61.4
[REDACTED]**Aufstellungsbeschluss zum Bebauungsplan 22/15 "Wanderer-Areal"**

Vorhaben:	Aufstellungsbeschluss zum Bebauungsplanes 22/15 „Wanderer Areal“
Gemarkung:	Chemnitz
Flurstück(e):	siehe Geltungsbereich

Bebauungsplan Nr. 22/15 "Wanderer - Areal" Frühzeitige Beteiligung von Behörden und sonstigen Träger öffentlicher Belange

Bebauungsplan Nr. 22/15 „Wanderer-Areal“ der Stadt Chemnitz, Stadtteil Schönau

Bestandsplan Abwasser
zum B-Plan Nr. 22/15
Zwickauer Straße - Bereich "Wanderer Areal"

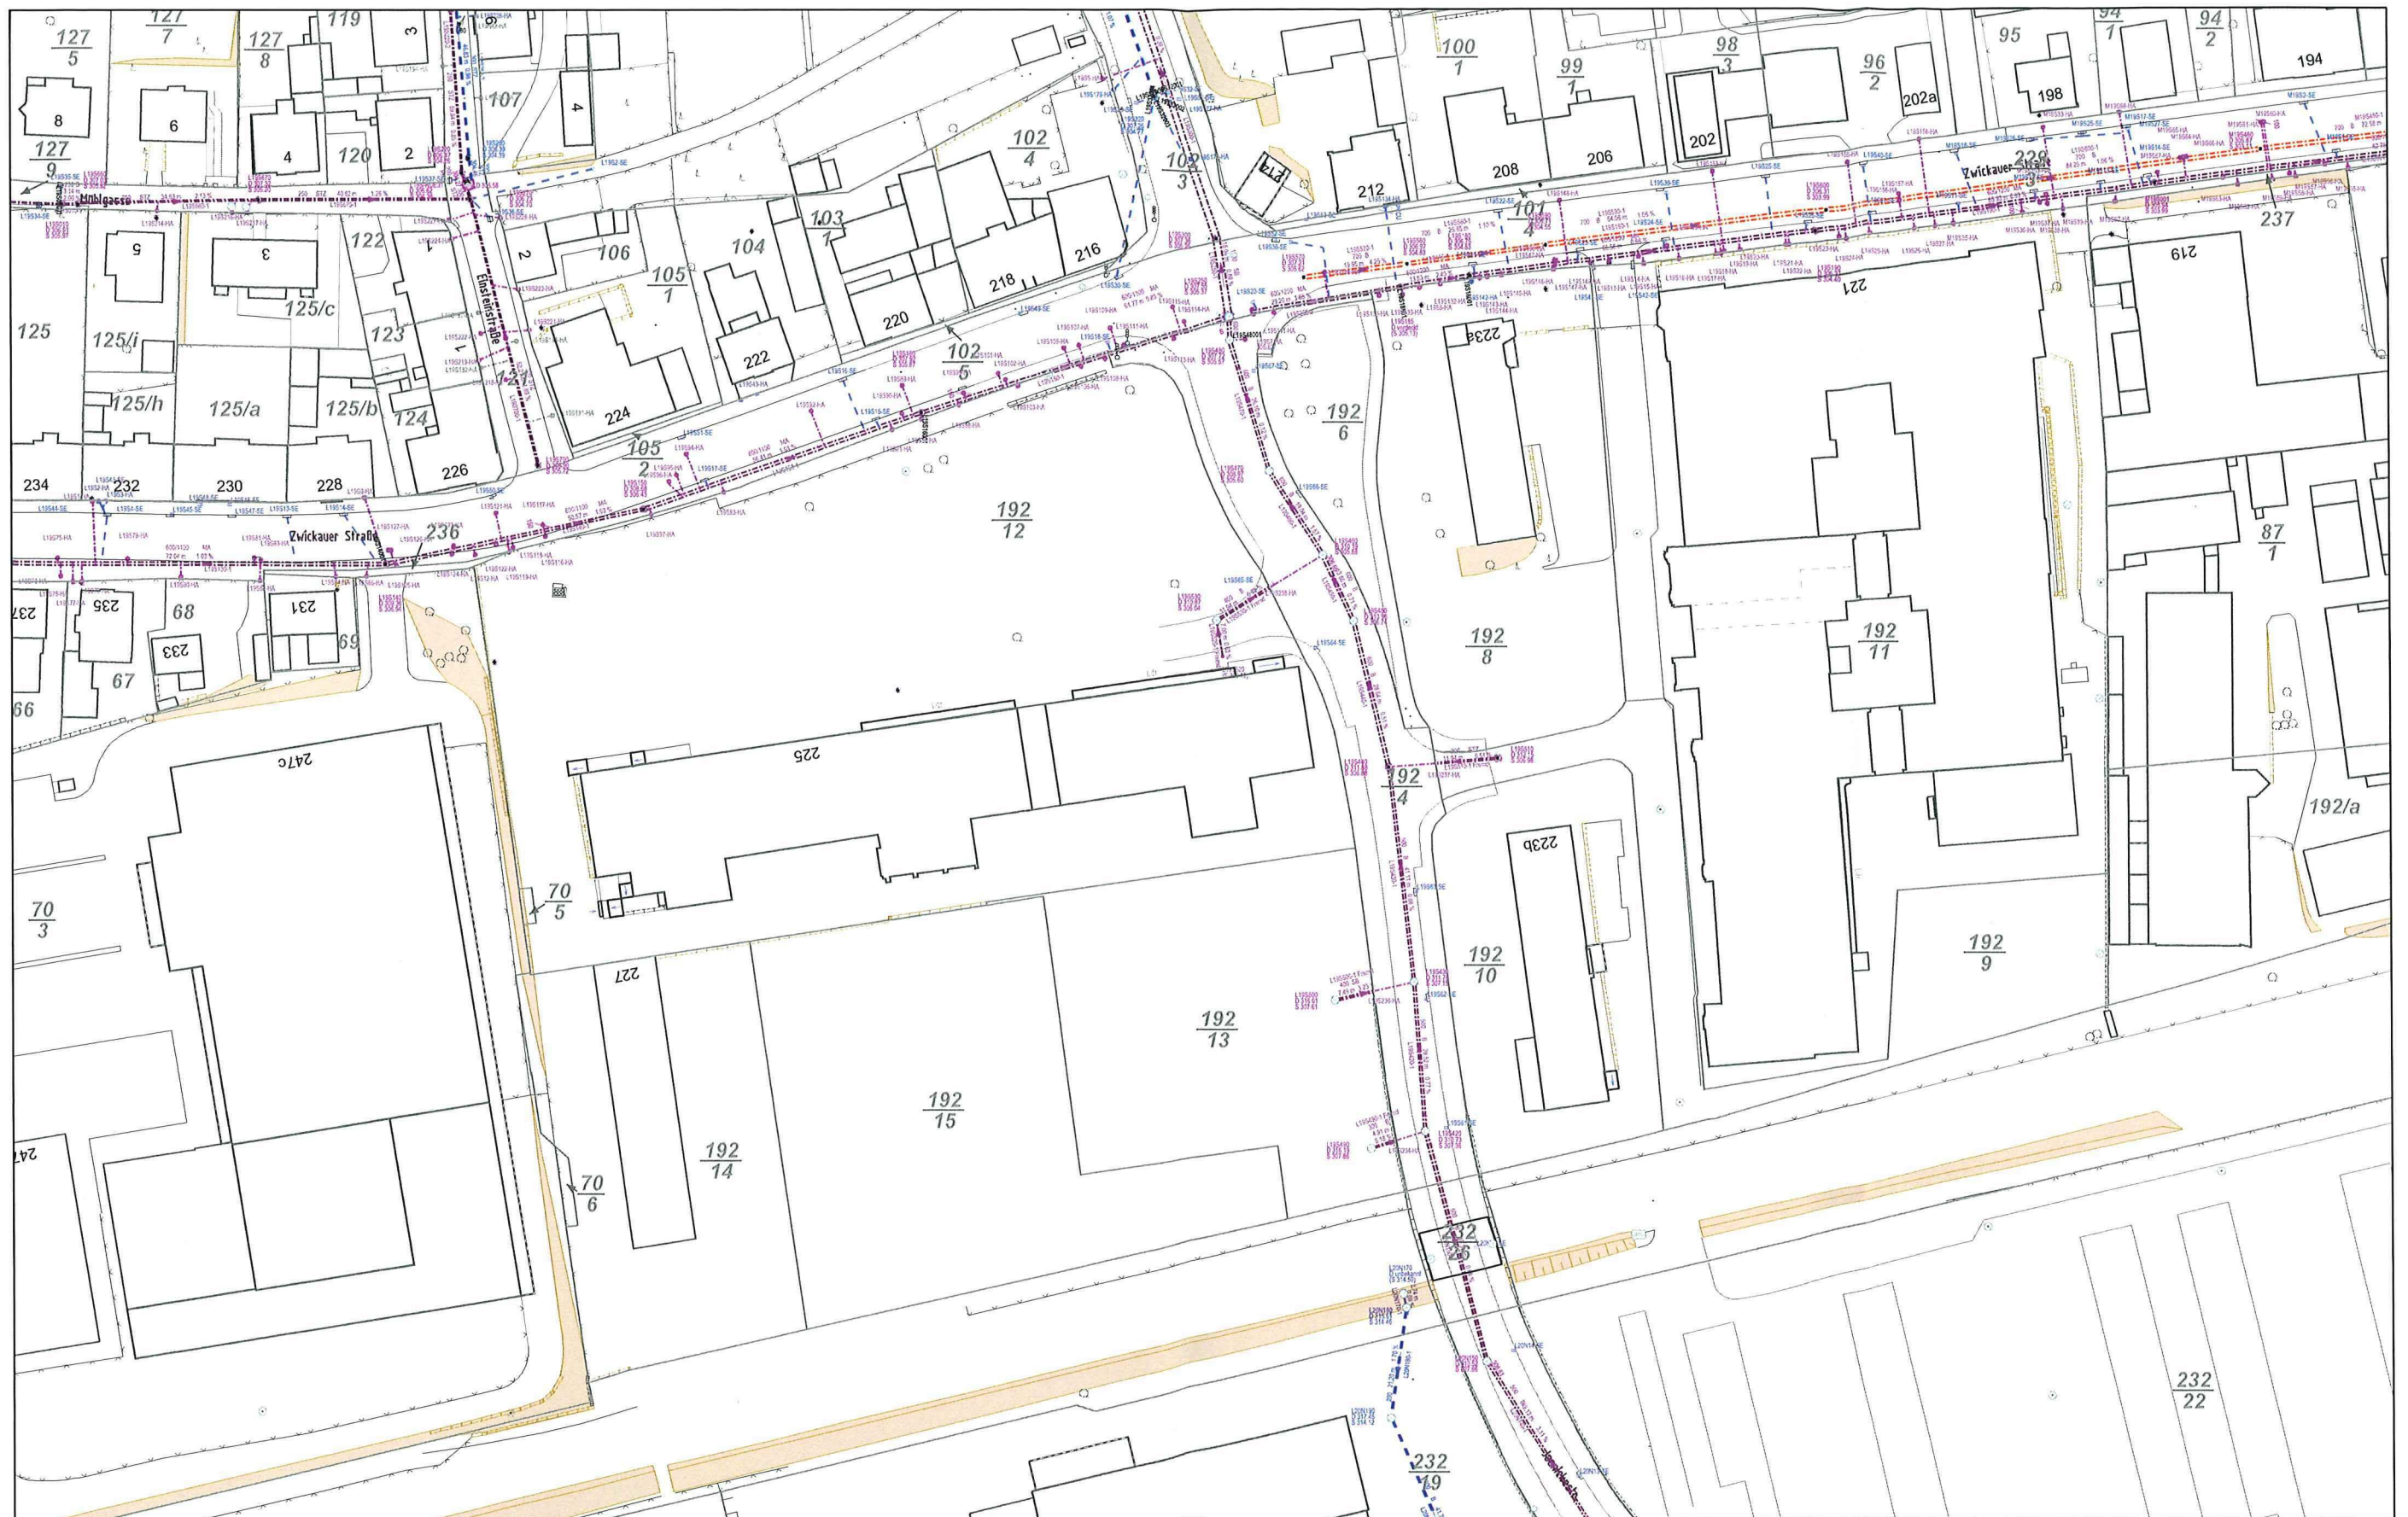
Das B-Plangebiet entwässert im Mischsystem und kann auf Grund der vorhandenen öffentlichen Abwasseranlagen, siehe beigefügter Bestandsplan Abwasser, als abwasserseitig erschlossen betrachtet werden.

Zu den Zielen des B-Planes bestehen keine Einwände. Der natürliche Wasserhaushalt im B-Planungsgebiet darf sich nicht verschlechtern. Demnach sind die in der Begründung beschriebenen Überlegungen zur Regen-Rückhaltung, Entsiegelung, Abkoppelungen, Versickerungen und Verdunstung von Niederschlagswasser sehr zu begrüßen und im weiteren Planungsverfahren zu konkretisieren. Damit verbunden ist die Forderung den Abfluss von Niederschlagswasser in die öffentlichen Mischwasserkanäle durch Anlagen zur Rückhaltung und Drosselung auf 10% des anfallenden Niederschlagswasserabflusses zu begrenzen.

Überarbeitete SN mit Anlagen: Darstellung der Altlastensituation mit Tabelle und Lageplan (Stand 13.02.2024)

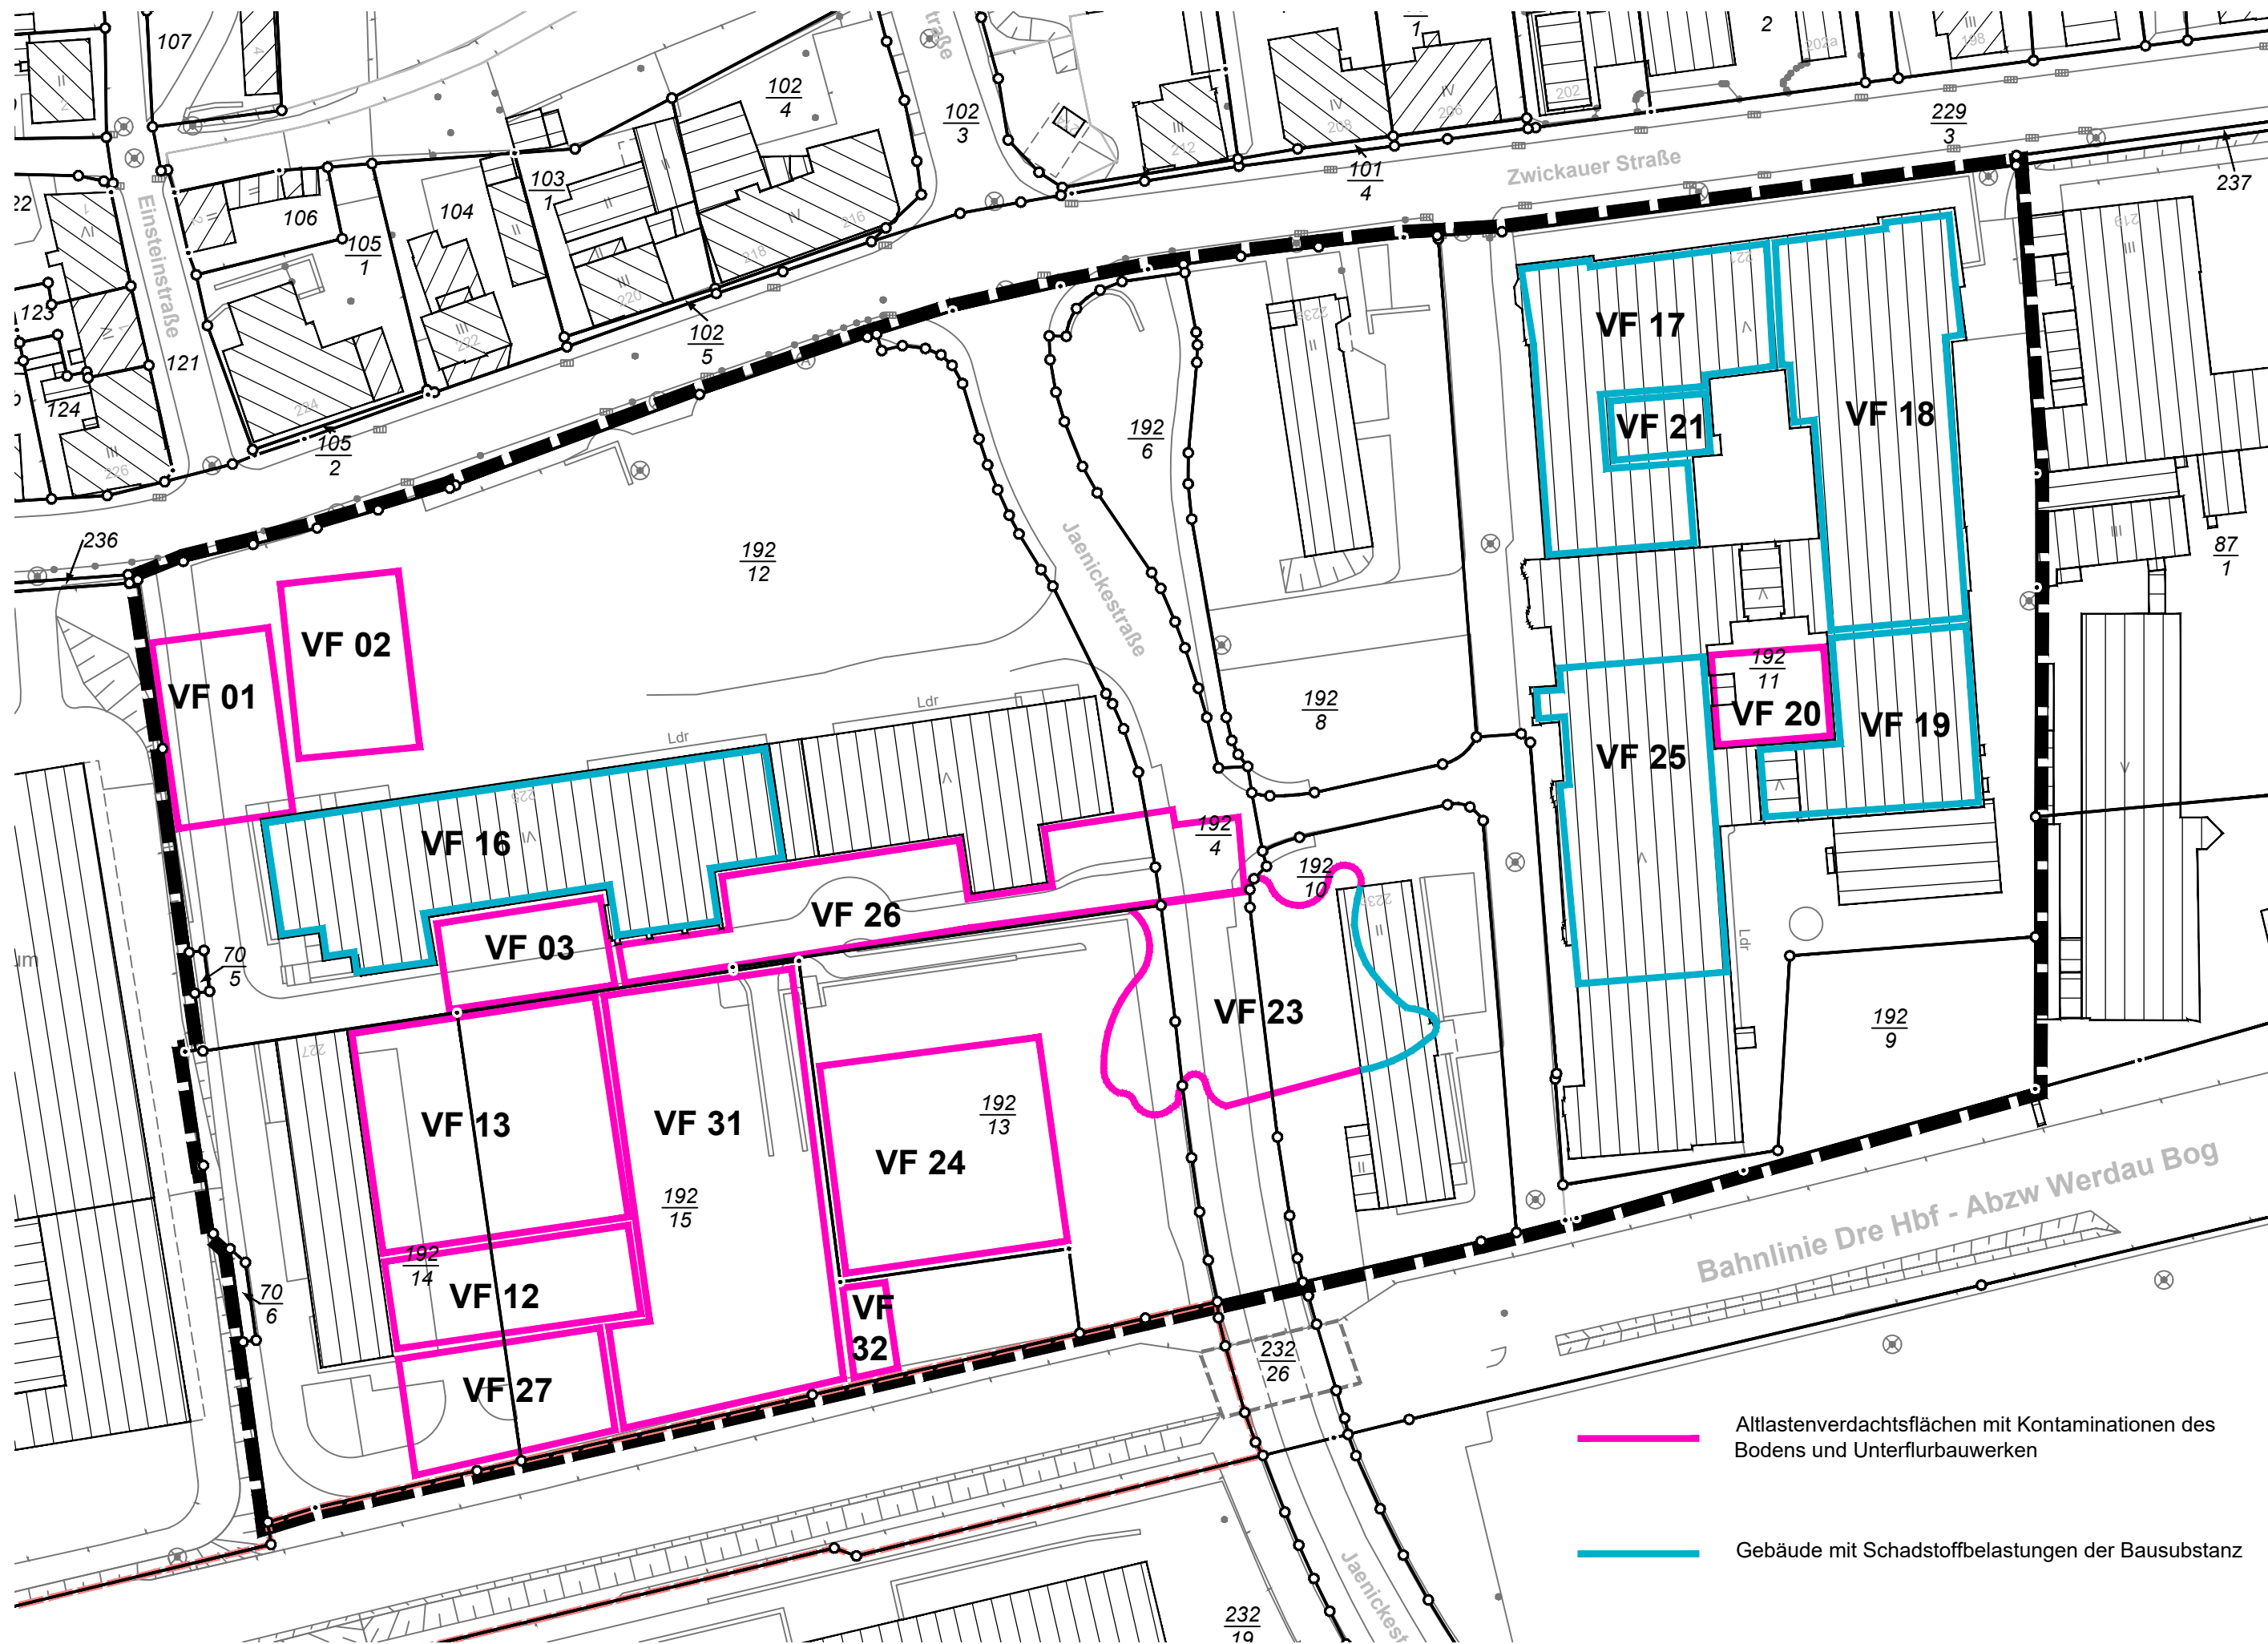
Die Verdachtsflächen sind in der Tabelle entsprechend Legende und im Lageplan markiert, wobei zwischen Altlastenverdachtsflächen nach BBodSchG und Bausubstanzkontaminationen unterschieden wird.

Nach der Bewertung der vorliegenden Gutachten und des heutigen Kenntnisstandes sowie unter Beachtung der Hinweise in der Begründung besteht zum jetzigen Zeitpunkt kein weiterer Untersuchungsbedarf auf Ebene des Bebauungsplanes.
